R1 八幡小学校 通学路対策箇所図

【対策検討メンバー】
 ・教育委員会、学校(学)
 ・道路管理者(道)
 ・警察署交通課(警・交)

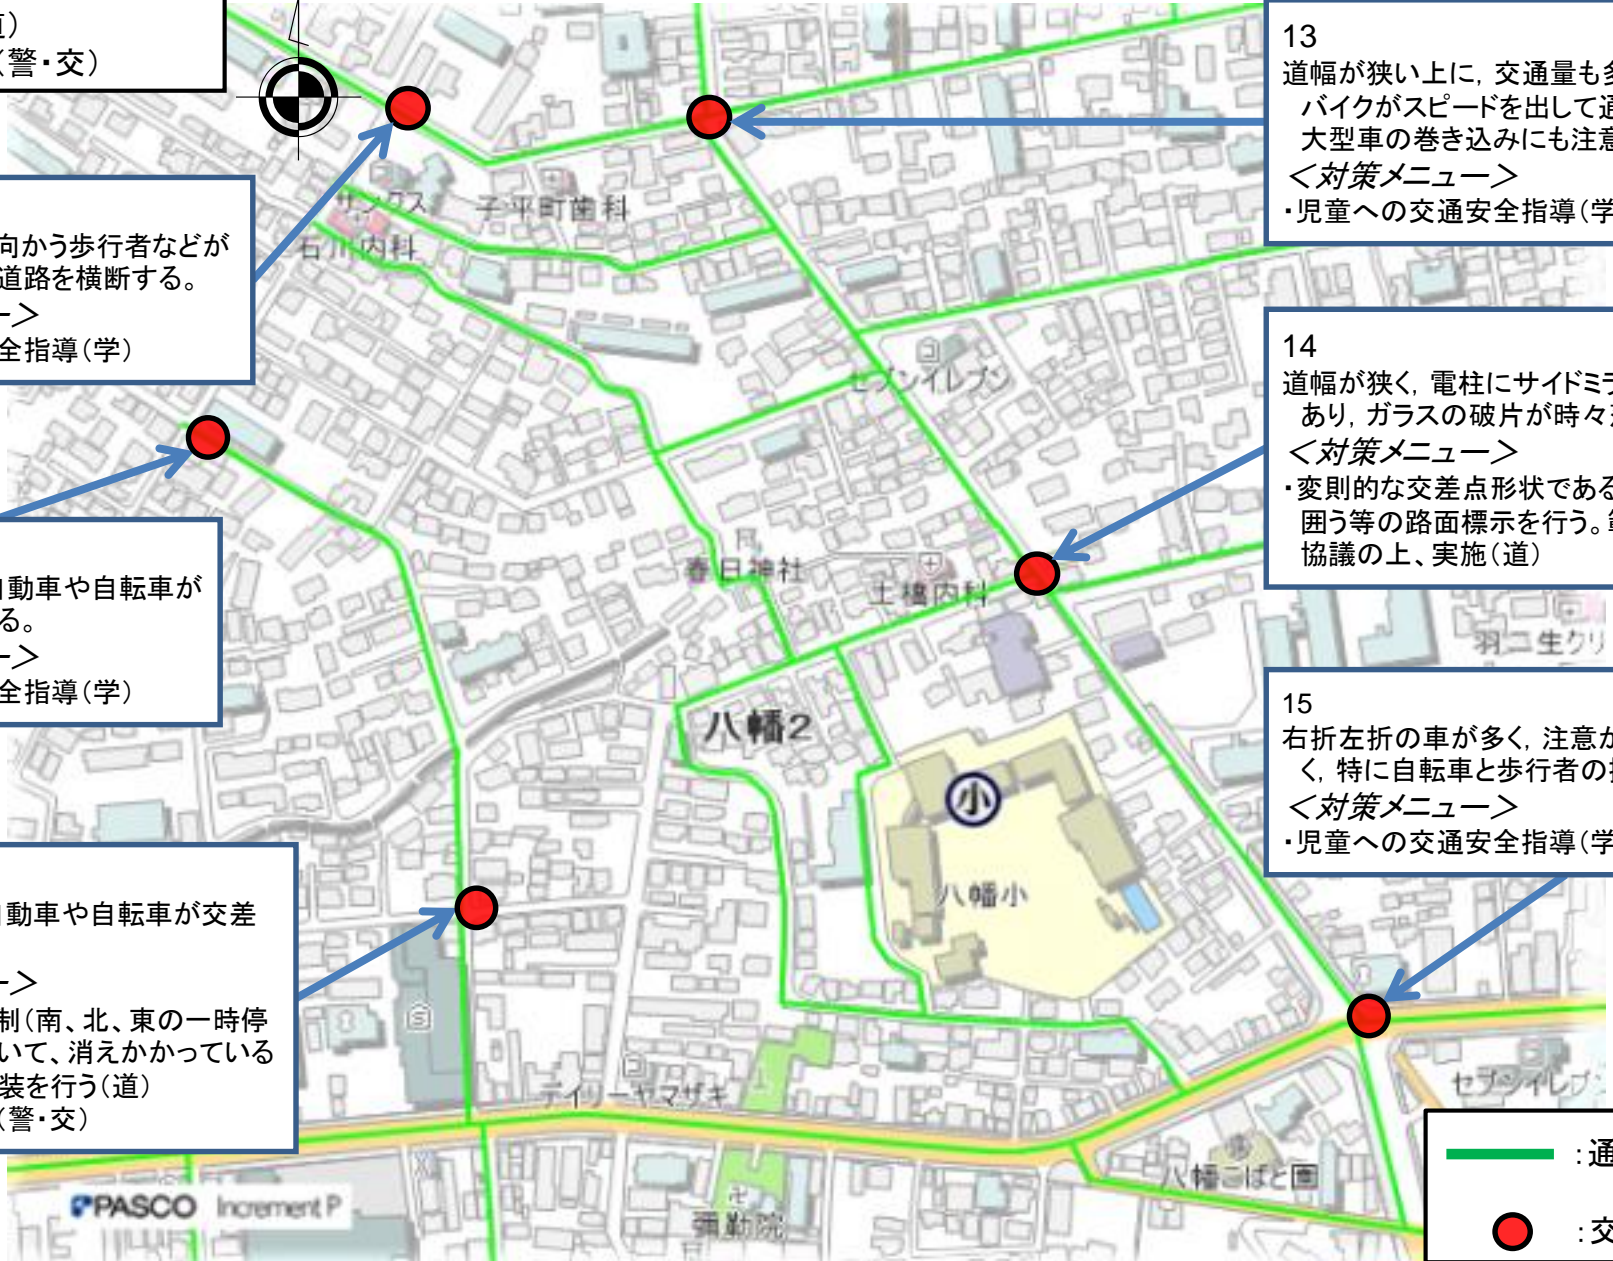
13
 道幅が狭い上に、交通量も多い。特に自転車やバイクがスピードを出して通行するので危険。大型車の巻き込みにも注意が必要。
 <対策メニュー>
 ・児童への交通安全指導(学)

18
 ファミリーマートに向かう歩行者などが横断歩道のない道路を横断する。
 <対策メニュー>
 ・児童への交通安全指導(学)

14
 道幅が狭く、電柱にサイドミラーをぶつける車があり、ガラスの破片が時々落ちている。
 <対策メニュー>
 ・変則的な交差点形状であるため、交差点内を囲う等の路面標示を行う。範囲や色は警察と協議の上、実施(道)

17
 一時停止せずに自動車や自転車が交差点に進入する。
 <対策メニュー>
 ・児童への交通安全指導(学)

15
 右折左折の車が多く、注意が必要。交通量も多く、特に自転車と歩行者の接触も心配される。
 <対策メニュー>
 ・児童への交通安全指導(学)

16
 一時停止せずに自動車や自転車が交差点に進入する。
 <対策メニュー>
 ・当該交差点の規制(南、北、東の一時停止(3方向))について、消えかかっている路面標示の再塗装を行う(道)
 ・停止線の再塗装(警・交)
